Resolución Directoral

Nº 071-2025-MINEM/DGAAM

Artículo 1.- APROBAR la Cuarta Modificación del Estudio de Impacto Ambiental Semidetallado del proyecto de exploración minera «El Padrino» presentada por NEXA RESOURCES PERU S.A.A., a desarrollarse en la Comunidad Campesina de Aquia, distrito de Aquia, provincia de Bolognesi y región Ancash, de conformidad con las especificaciones técnicas indicadas en el Informe N° 203-2025/MINEM-DGAAM-DEAM-DGAM, el cual forma parte integrante de la presente Resolución.

Asunto : Evaluación Final de la Cuarta Modificación del Estudio de Impacto Ambiental semi detallado (MEIASd) del proyecto de exploración minera «El Padrino», presentada por **NEXA RESOURCES PERU S.A.A.**

Figura 1: Diseño de las plataformas de perforación propuesto en la Cuarta MEIAsd

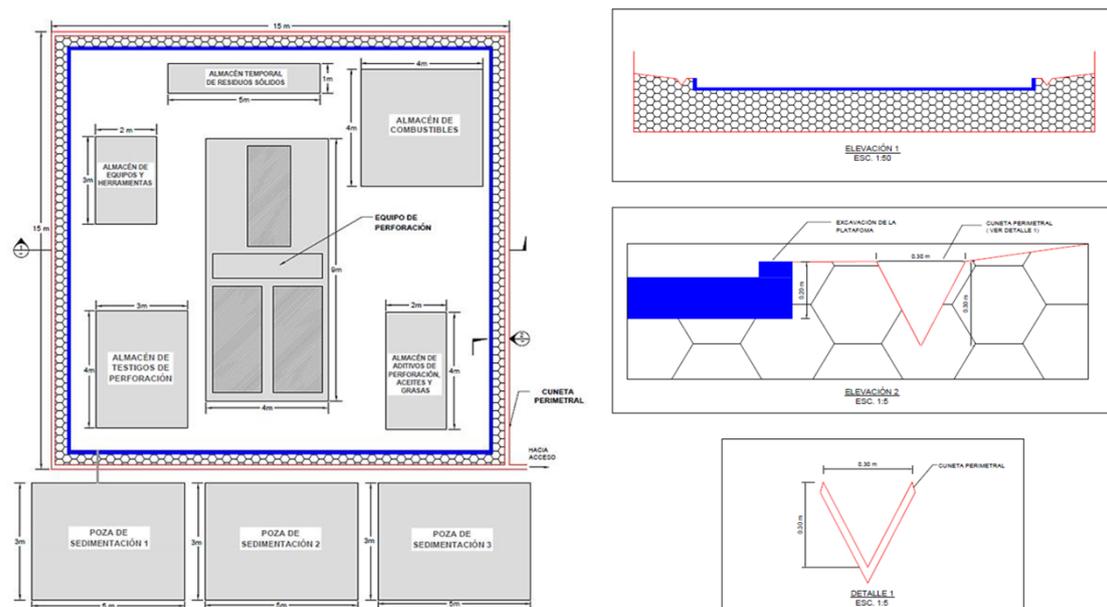
Respecto al área de las plataformas, consideran ampliar el área de perforación de 144 m² (12 m x 12 m) a 225 m² (15 m x 15 m); en el área de la plataforma se instalará todo el equipamiento necesario para realizar posteriormente la perforación, en la siguiente figura se presenta el diseño de las plataformas, así como sus dimensiones y la distribución referencial de los equipos y áreas internas, las cuales señalan que podrán modificarse de acuerdo a las características de la topografía, siempre manteniendo el área máxima definida para las plataformas.

Para el manejo de aguas de no contacto en las plataformas de perforación, se ha contemplado la colocación de cunetas perimétricas de 0.3 m. x 0.3 m., tal como se muestra en la siguiente figura, las cuales se unirán a las cunetas de los accesos propuestos y seguirán su curso natural hasta el curso de agua más cercano. Debido a que se descargarán aguas de no contacto, no se ha considerado incluir estaciones de monitoreo. Mientras que, para el manejo de las aguas de contacto, las plataformas se construirán con una berma alrededor, antes de la cuneta, a fin de que permita derivar las aguas de contacto hacia las pozas de lodos, para la sedimentación de lodos, recuperación de agua y posterior reutilización en las actividades de perforación.

Figura 2: Calibración del Modelo Hidrológico para el periodo 1993 - 2003 a nivel mensual en el punto de desembocadura de la zona de estudio

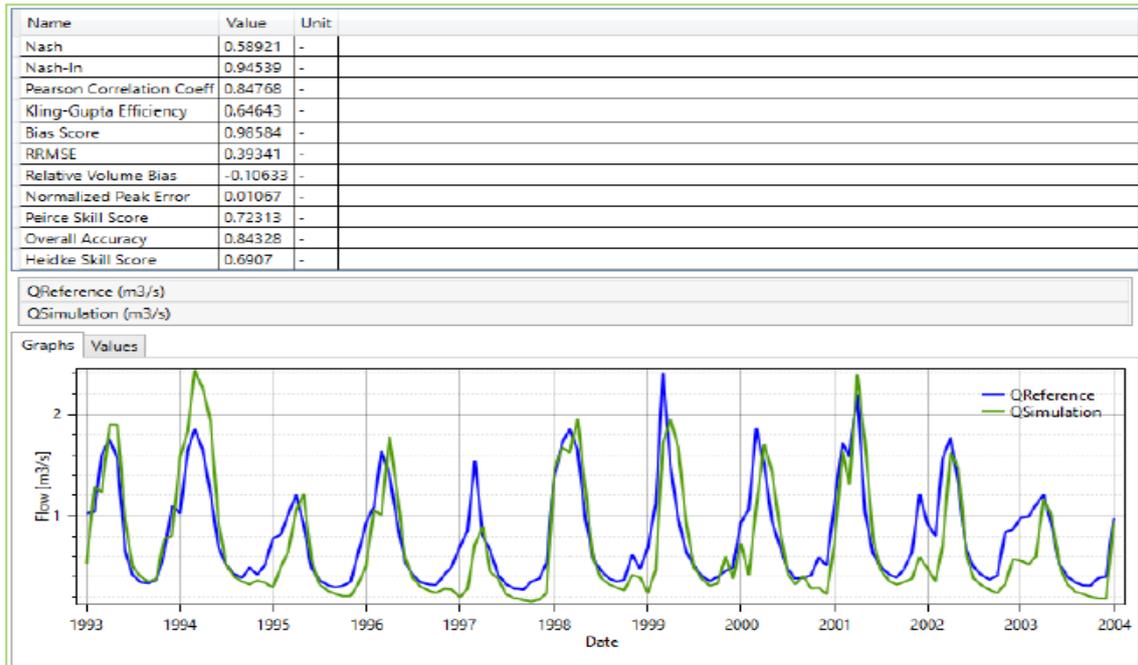
g) Se solicita al administrado la presentación del modelo hidrológico RS-MINERVE debidamente calibrado y validado para comprobar los resultados descritos en el informe presentado.

- Considerar como datos de ingreso al modelo la precipitación y la evapotranspiración potencial a nivel diario del área del proyecto.
- El índice Nash de calibración del modelo es de 0.42108, lo cual califica como un modelo hidrológico que proceso de calibración. Por lo tanto, el administrado debe revisar, complementar información y corregir.

Finalmente, debe presentar el modelo RSMInerve debidamente calibrado y validado, así como sus editables; mediante mesa de partes de la Autoridad Competente, puesto que, los enlaces no se consideran medios adecuados para la presentación de información, en el tiempo pueden caducar, o los usuarios pueden modificar y/o eliminar.

Mediante información complementaria (Formulario N° 0071-2024), el administrado presenta el modelo hidrológico RS Minerve editable, el cual ha sido corrido y verificado la calibración, cuyo índice de calibración de Nash es de 0.589. Asimismo, los detalles técnicos del modelo se detallan en el documento “Cap_3.2_1_LBF_Texto_Folio” (Páginas 001172 al 001182). Finalmente, en la Figura 3.2.3-59 del expediente de la Cuarta MEIA-sd presentan el índice de calibración y los hidrogramas históricos y generados del periodo (1993-2003), esta misma figura se presenta en la Figura 2 del presente informe.

Observación N° 9 g) Absuelta

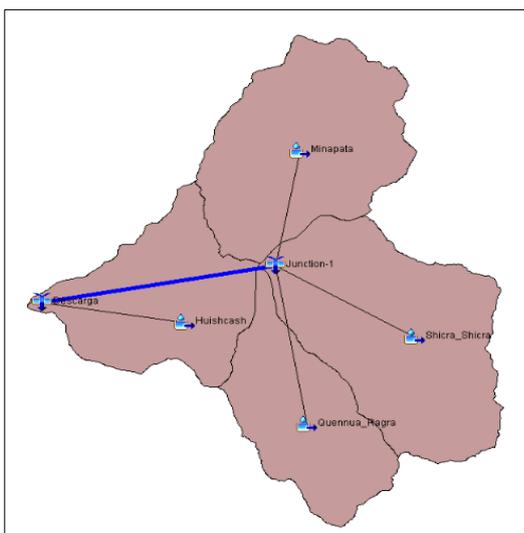
- i) El balance Hídrico presentado por el administrado en el ítem 3.2.5.2.10 “Balance hídrico mensualizado” descritas en las páginas del 172 al 177, deben ser reformulados con las series de descargas generadas con el modelo RS-MINERVE.

Respuesta a la observación N° 9 i):

De la información presentada Mediante Formulario S/N del 06.12.2023, el administrado aún no dispone de un modelo hidrológico calibrado, razón a ello, se reitera la presente observación relacionada al balance hídrico que debe ser reformulado con la generación de descargas con un modelo hidrológico debidamente calibrado.

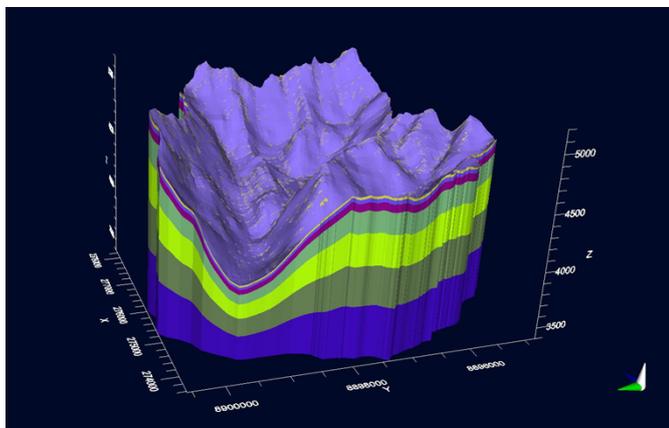
Se reitera la observación inicial, el administrado debe enfocar su respuesta considerando lo solicitado en las observaciones N° 1 a) y 4 a), respecto a que para la instalación de los piezómetros se contempla la ejecución de perforaciones, y estas no deben ubicarse sobre bofedales ni cuerpos de agua.

Mediante información complementaria (Formulario N° 0071-2024), el administrado precisa que ha desistido de incluir piezómetros en bofedales o cuerpos de agua, a pesar de ello, en el ítem 3.2.3.3.6.4 MODELO DE FUNCIONAMIENTO HIDRODINÁMICO incluye una descripción del funcionamiento hidrodinámico en el bofedal Quennua ubicado en la microcuenca de la quebrada Quennua Ragra, en el límite con la microcuenca de la quebrada Shicra Shicra

Observación N° 15 Absuelta.
